Amélioration de la conception : Bras de suspension inférieurs avant pour Ford Transit-150/250/350/350 HD 2015 à 2019

Marque	Supreme	Produit	Bras de suspension	Date	Février 2023
Numéro(s) de pièce	CMS401164/CMS401165

Figure 1. Bras de suspension inférieur avant Mevotech Supreme CMS401164 avec conception de bague massive et quincaillerie de remplacement (gauche) comparativement à la bague de série du FÉO (droite)

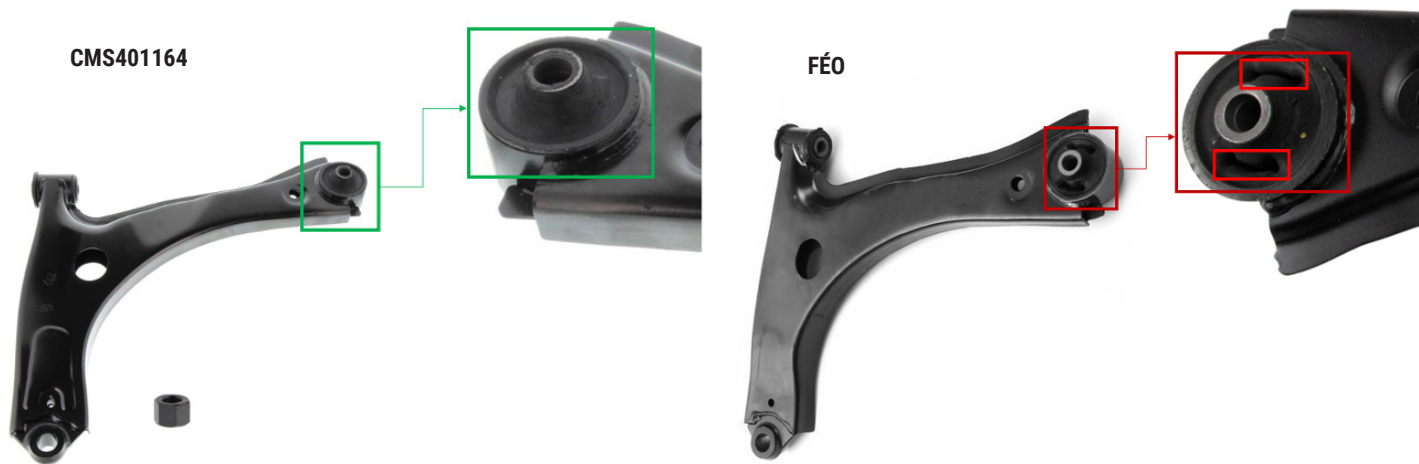
Les bras de suspension avant inférieurs d'origine (NP : BK3Z3079A/BK3Z3078A) pour les applications ci-dessous sont conçus avec un profil de bague standard.

Les bras de suspension inférieurs avant Mevotech Supreme CMS401164 et CMS401165 sont conçus avec une bague massive, des vides et des évidements remplis. Cela augmente la résistance du composant à douille et réduit le potentiel de déchirure et de fissure. Cela améliore la durabilité, en particulier pour une application de véhicule souvent utilisé comme véhicule de travail. De plus, l'ensemble du bras est recouvert d'un revêtement anticorrosion et un nouvel écrou de fixation du bras de suspension au joint à rotule est inclus pour une installation complète. **Voir la figure 1.**
